KPZ.271.36.2023

WYJAŚNIENIE I ZMIANA TREŚCI SPECYFIKACJI WARUNKÓW ZAMÓWIENIA

Dotyczy: postępowania o udzielenie zamówienia publicznego na zadanie pn.: „**Budowa Zespołu Przedszkolnego Nr 2 w Ostrołęce przy ul. Ks. Franciszka Blachnickiego**” prowadzonego w trybie podstawowym (art. 275 pkt 1 ustawy Pzp).

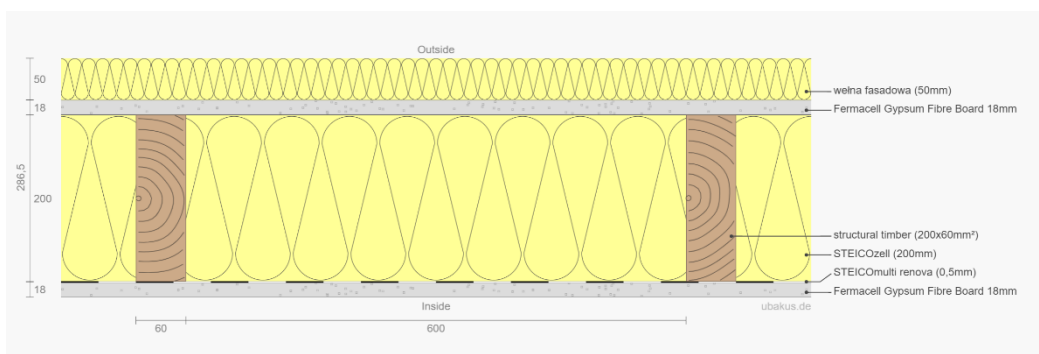
Jednocześnie wnosimy o potwierdzenie, że ekologiczna technologia drewniana prefabrykowana do wykonania konstrukcji kondygnacji nadziemnych budynku będzie traktowana za równoważną w przypadku udowodnienia przez wykonawcę, że proponowane rozwiązanie w równoważnym stopniu spełnia wymagania określone w opisie przedmiotu zamówienia i że w takim wypadku oferta Wykonawcy (pod warunkiem oczywiście wykazania równoważności) nie będzie podlegała odrzuceniu. Wniosek dotyczy nowoczesnej technologii opartej o konstrukcje z masywnego drewna wzdłużnie klejonego, izolowane materiałami ekologicznymi wraz z wykorzystaniem uodpornionych płyt włóknowo gipsowych.

Dopuszczenie technologii drewnianej prefabrykowanej jako rozwiązania równoważnego w żaden sposób nie wpłynie na przebieg postępowania oraz treść dokumentów w ramach przedmiotu postępowania.

Ważnym podkreślenia jest fakt, że wnioskowane w niniejszym piśmie rozwiązanie równoważne dotyczyć będzie:

1. Ściany zewnętrzne obiektu

Rozwiązanie technologiczne polega na wykonaniu konstrukcji nośnej obiektu z drewna klejonego wzdłużnie o wymiarach minimalnych 60x200mm. Izolacją termiczną będzie izolacja z naturalnych włókien drzewnych. Całość konstrukcji poszta zostanie wzmocnionymi płytami włóknowo gipsowymi i gramaturze min 1000 kg/m²

Taka konstrukcja ściany zapewnia znacznie lepszą izolacyjność względem zaproponowanej w projekcie ściany zewnętrznej. Przekłada się to na niższe koszty utrzymania obiektu. Parametry ściany:

- izolacyjność cieplna na poziomie ok U-0,16 – wyższa niż wymagana projektem
- odporność ogniowa ReI60 – wyższa niż wymagana projektem
- nośność konstrukcyjna ściany zgodna z polskimi i europejskimi normami, co zostanie potwierdzone przez konstruktora na etapie rewizji projektu technicznego
- warunek materiały nie rozprzestrzeniające ognia - spełniony

Zamawiający informuje, że proponowana konstrukcja jest konstrukcją szkieletową, inną niż projektowana konstrukcja w postaci drewna masywnego klejonego krzyżowo. Jest to inny rodzaj konstrukcji oraz inny rodzaj wykończenia wewnętrznego. Z tego też powodu nie może być uznana zgodnie z opinią projektanta za równoważną. Jest to zupełnie inny system konstrukcyjny i zupełnie inny efekt architektoniczny.

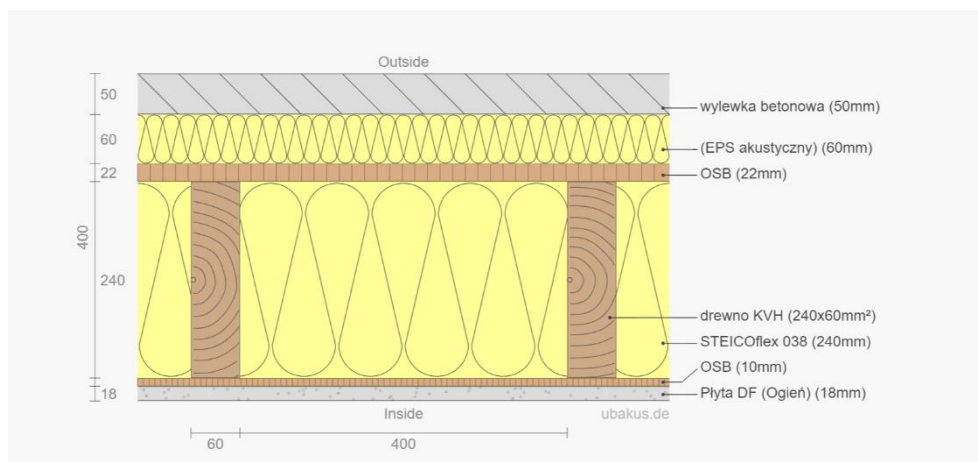
2. Ściany wewnętrzne nośne obiektu

Rozwiązanie technologiczne polega na wykonaniu konstrukcji nośnej obiektu z drewna klejonego wzdłużnie o wymiarach minimalnych 60x200mm. Izolacją akustyczną będzie izolacja z naturalnych

włókien drzewnych lub wełny mineralnej. Całość konstrukcji poszyta zostanie wzmocnionymi płytami włóknowo gipsowymi i gramaturze min 1000 kg/m²

Parametry ściany:

- izolacyjność akustyczne – 45-50db w zależności od grubości – w zależności od wymagań dla danej przegrody
- odporność ogniowa Rei60 więc parametr lepszy niż wymagania stawiane projektem budowlanym i projektem dla „konstrukcji nośnej” budynku
- nośność konstrukcyjna ściany zgodna z polskimi i europejskimi normami, co zostanie potwierdzone przez konstruktora na etapie rewizji projektu technicznego
- warunek materiały nie rozprzestrzeniające ognia - spełniony
